泊発電所 3 号炉 循環水ポンプ建屋の一部耐震補強について

令和 5 年 1 0 月 2 6 日
北海道電力株式会社

泊発電所3号炉循環水ポンプ建屋（以下、CWP／B）に係る設置許可基準規則第4条（地震による損傷の防止）への基準適合に必要な耐震性確保のためのCWP／Bの一部の耐震補強についてご説明する。

現 状	①「分解ヤード上屋撤去前」	②「分解ヤード上屋再構築後」

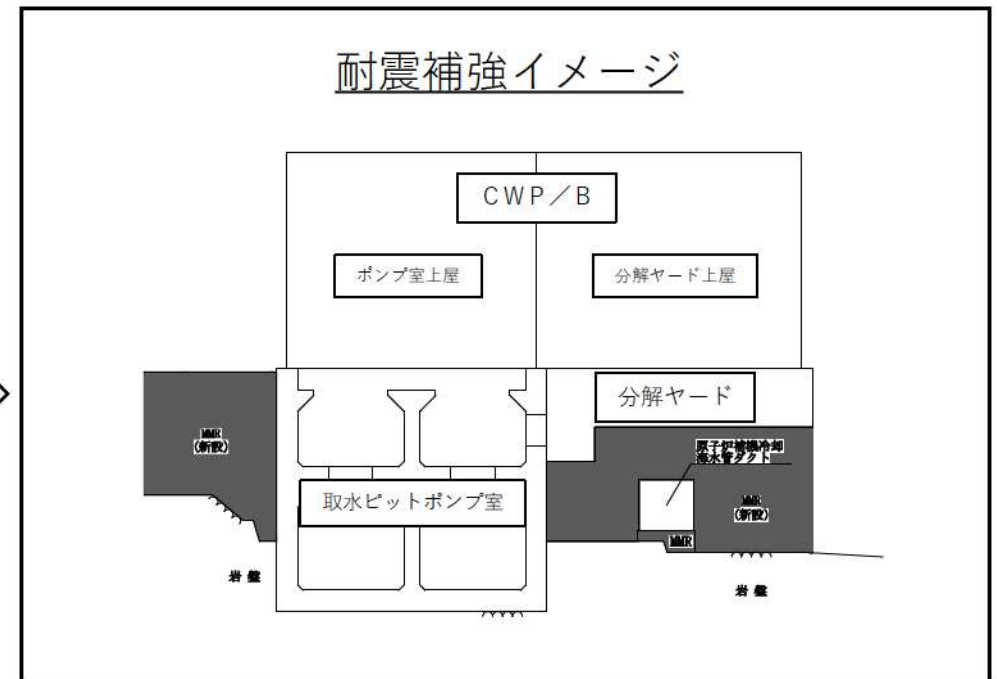
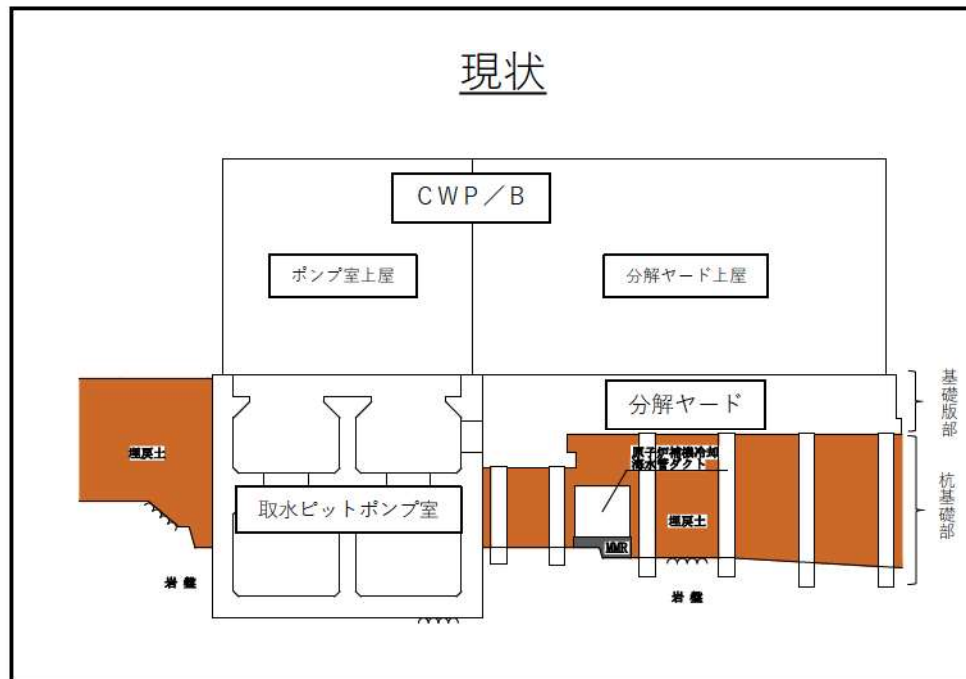
- 泊発電所 3号炉CWP/Bのうち「取水ピットポンプ室」(以下, ポンプ室) 及び分解ヤードについて, 周辺の埋戻土の液状化の影響を考慮すると耐震性を確保できない見通しが得られたことから, 設置許可基準規則第4条(地震による損傷の防止)への基準適合に必要な耐震性確保のため, CWP/Bの耐震補強工事を実施することとした。
- 当該工事において, 分解ヤードの杭基礎部について人工岩盤(以下, MMR)へ置き換える方針であり, MMRを施工する際に干渉する分解ヤード上屋を撤去し, 杭基礎部をMMRに置き換えた上で分解ヤード及び分解ヤード上屋を再構築することが必要となった。(これに伴い保全区域図の変更が生じる(下図赤枠)ことから, 保安規定のうち「添付3 保全区域図(第108条関連)」の改正が必要となる。)

3. 耐震補強工事のイメージ

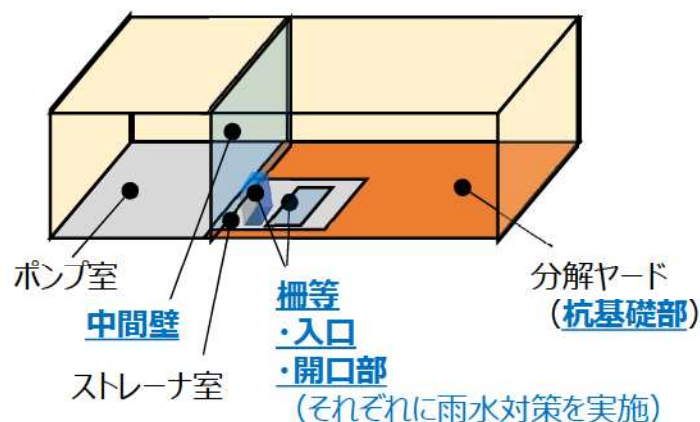
- ① ポンプ室上屋と分解ヤード上屋の境界に「**中間壁**」を設置する。また、中間壁の外側となるストレナ室入口および開口部の**柵等**に雨水対策を実施する。
(以下、中間壁及び柵等を合わせて「**中間壁等**」という。)

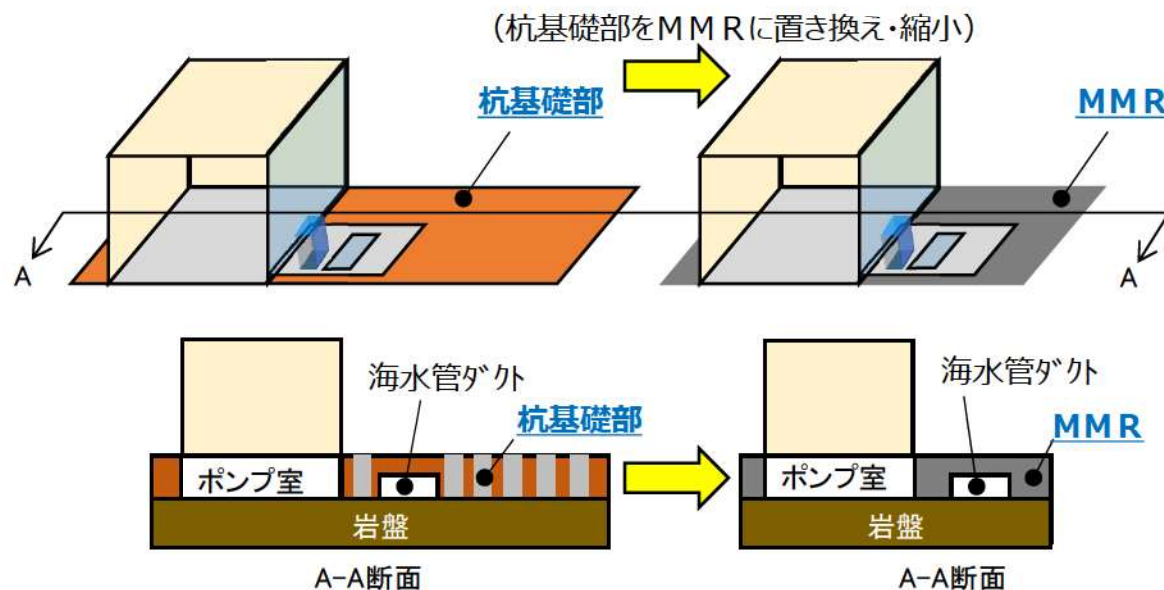
- ③ 分解ヤードの杭基礎部をMMRに置き換える。

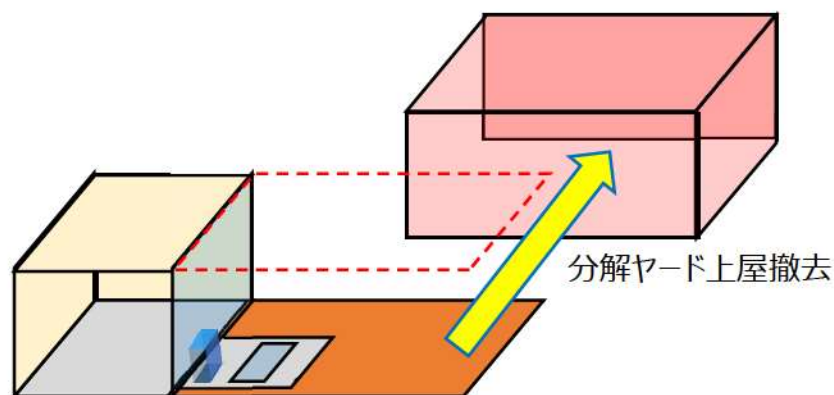
- ② 既存の「分解ヤードの上屋撤去」を行う。

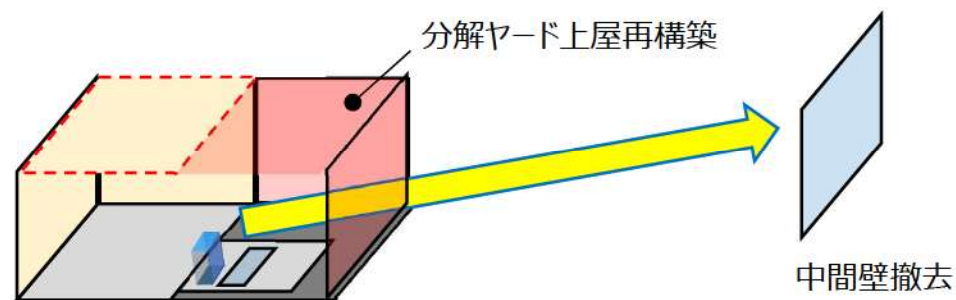
- ④ 分解ヤード上屋を再構築し、中間壁等を撤去する。
